施設利用アンケート（いわむろや）の集計

施設名称：岩室観光施設 いわむろや
 竣工年度：平成21年度
 構造規模：鉄骨造 平屋建 延床面積 896.5m²

1. 建物の外観、外回りについての印象は？

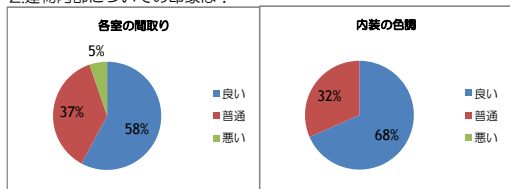
皆様からのご意見
 : 建物の中に入りやすいデザイン。
 : 色調がやさしい。
 : 外観・色調のインパクトが足りない。
 : 駐車場が足りない。
 : 遠くからよく見えるようにした方がよい。

2. 建物内部についての印象は？

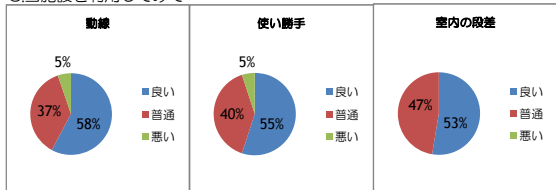
皆様からのご意見
 : 部屋の間取りはちょうど良い。
 : 白が基調になっていて良い。
 : 陽の光が入って明るい。

: もっと自然な大木などが多いと落ちついた感じになる。

3. 当施設を利用して

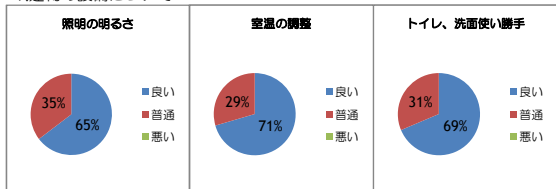
皆様からのご意見
 : 動きやすい。
 : まだ設置物が少ないのか動きやすい。
 : 足湯が建物から離れている。

4. 建物の設備について

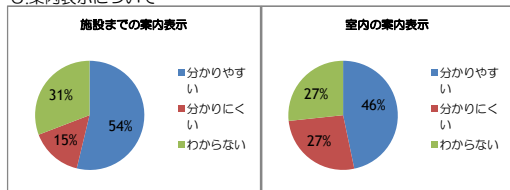
皆様からのご意見
 : トイレがきれいで良い。
 : 明るくて良い。
 : 照明が明るすぎる。
